SAMMENDRAG AV UTTALELSER, SAMT VURDERING

PLAN 2142 Rundhagen

Området grønt viser modellert ålegras. Sort rundting markerer planområdet, mens rød rundt viser hvor det faktisk er observert ålegras.

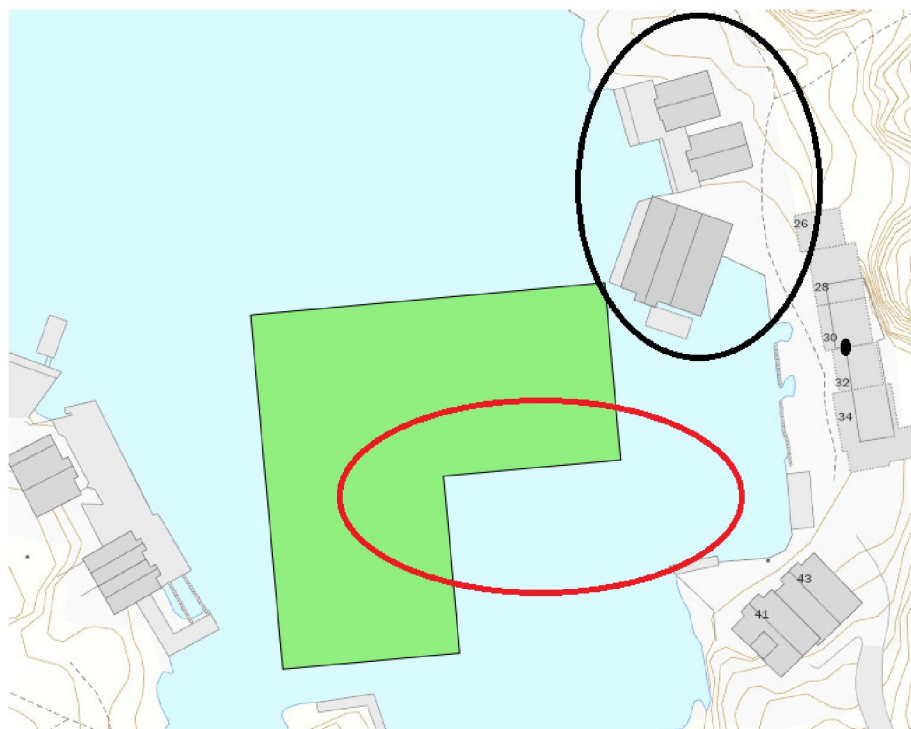
I henhold til Statlige planretningslinjer for differensiert forvaltning av strandsonen langs sjøen skal planlegging i strandsonen ta hensyn til naturmangfold, verdifulle forekomster av arter og naturtyper må tas vare på. I planområdet er det registrert skjellsand, og modellert ålegraseng. Skjellsandforekomsten er en del av en stor forekomst som strekker seg fra området rundt Haugesund flyplass i nord og til Veavågen i sør. Forekomsten er svært viktig fordi den strekker seg over et stort område og har et skjellinnhold større enn 50 %. Tiltaket vil ikke medføre en forringing av forekomsten som en helhet, men fordi det er modellert ålegras i området kan kombinasjonen av ålegras og skjellsand i bukten være av funksjonsverdi for det marine økosystemet i området. Av rødlistede fuglearter som lever i sjø er det observert næringsøkende ærfugl (VU), svartand (VU), sjøorre (VU), havelle (NT) og storskarv (NT).

Tiltak i sjø vil kunne medføre økt forstyrrelse fra menneskelig aktivitet og legge beslag på næringssøksareal. I videre planarbeidet bør det undersøkes om det er ålegras i bukten, og om de planlagte tiltakene vil kunne få påvirkning på det marine økosystemet i bukten.

- d) I denne sammenheng er det gjort undersøkelser langs sjøkanten i feltundersøkelser.

Det er ikke gjort noen observasjoner av ålegras innenfor selve planområdet. Det vurderes derfor som liten sannsynlighet for at det er forekomster av ålegras i området som skal nytte til småbåthavn. For å være føre-var-prinsippet er det innarbeidet i fellesbestemmelsene at naturforvalter skal kontaktes om det skulle bli observert under bygging.

Observasjoner på stedet videre viser at det er ålegras i sør, mens for området nord/vest hvor det er satt av areal til utriggere iht. dagens eksisterende situasjon ikke er registrert ålegras.
